改善箇所説明図①

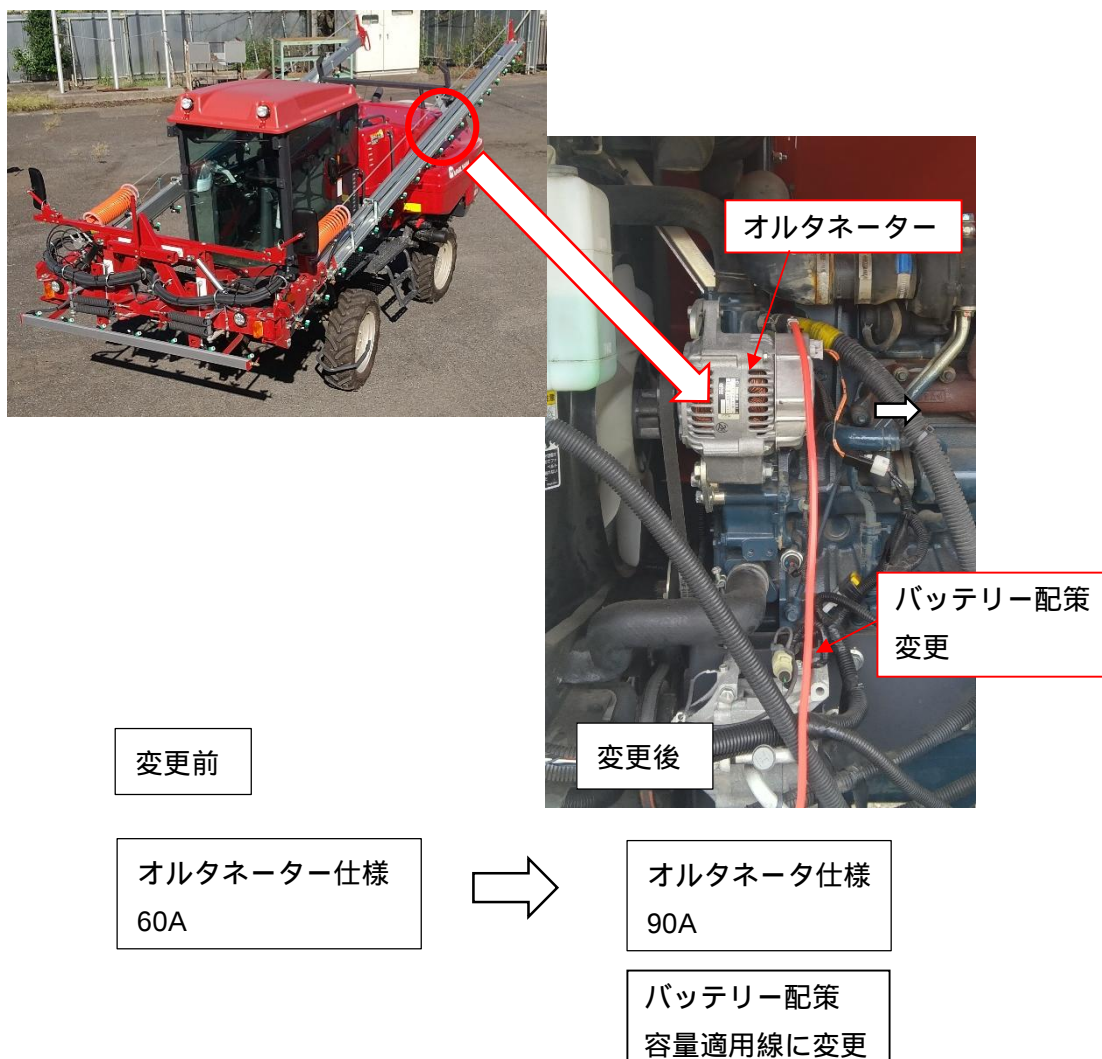
電気装置において、オルタネーターの設計検討が不十分なため、使用電力の増加や熱により発電性能が低下し、バッテリーの充電が不足することがある。
そのため、エンジン停止後に再始動ができなくなるおそれがある。

全車両、オルタネーターおよび充電用配線を対策品に交換する。

識別：製造銘板付近に赤色丸の識別ラベルを貼付する。
